**Extrait du compte-rendu de la réunion
du pôle canal « 34 »
en date du 4 novembre 2016**

Communes de Colombiers et Montady – ZAC du parc régional d'activités économiques Pierre-Paul Riquet.

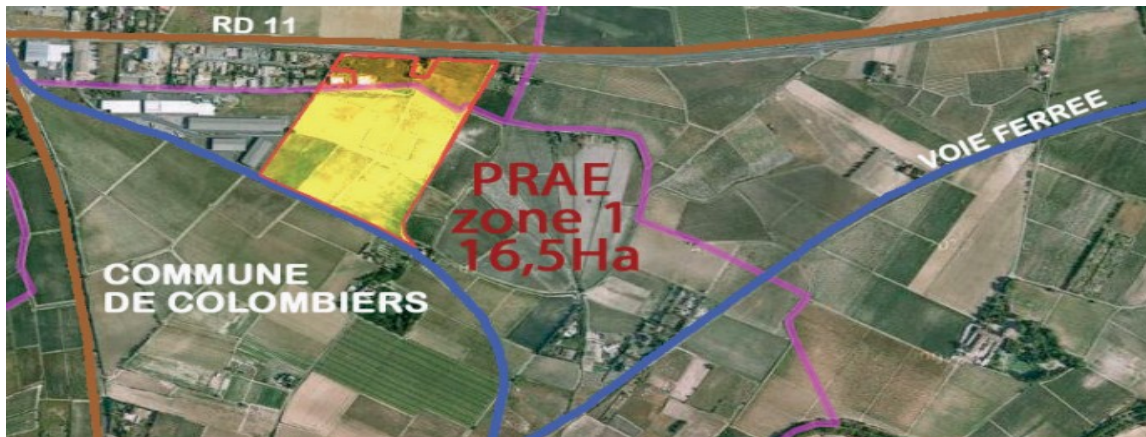
La note présentée identifie les enjeux paysagers liés au Canal du Midi et à la zone sensible et la nécessité de volets architectural et paysager particulièrement précis et respectueux du site protégé. Cependant l'analyse paysagère est très succincte et nettement insuffisante vis-à-vis de l'impact du projet dans le grand paysage du Canal du Midi et des sites environnants. De plus, elle ne correspond pas à l'étude urbaine, paysagère et architecturale d'ensemble, mentionnée dans le règlement du PLU de Colombiers (caractéristiques générales de la zone Uei). Ce règlement précise que le projet urbain devra prendre particulièrement en compte les impacts paysagers.

Le pôle Canal demande de compléter le dossier par une analyse précise des sensibilités paysagères, en identifiant les vues et les champs de visibilité que le projet est susceptible d'affecter et en précisant comment le projet préserve le caractère et l'intérêt du site et des lieux avoisinants (Cf. guide Parcourir – fiche 9).

Le projet est situé en partie en zone N4 du PLU de Montady qui n'autorise pas ce type d'activités. Le plan de masse projeté prévoit des constructions dans la bande inconstructible de 150 m de la RD 11 (amendement Dupont, L. 111-4 du code de l'urbanisme) du PLU de Montady et nécessite une étude spécifique permettant de fixer des règles d'implantation différentes.

Le pôle Canal regrette que la partie sud de la ZAC, en limite de l'urbanisation, ne fasse pas l'objet d'un aménagement paysager à la charge du futur aménageur. Le pôle demande à être associé à l'élaboration du cahier des recommandations architecturales et paysagères de la ZAC. Une architecture climatique environnementale rendrait le projet plus acceptable vis-à-vis du paysage de la zone sensible UNESCO.
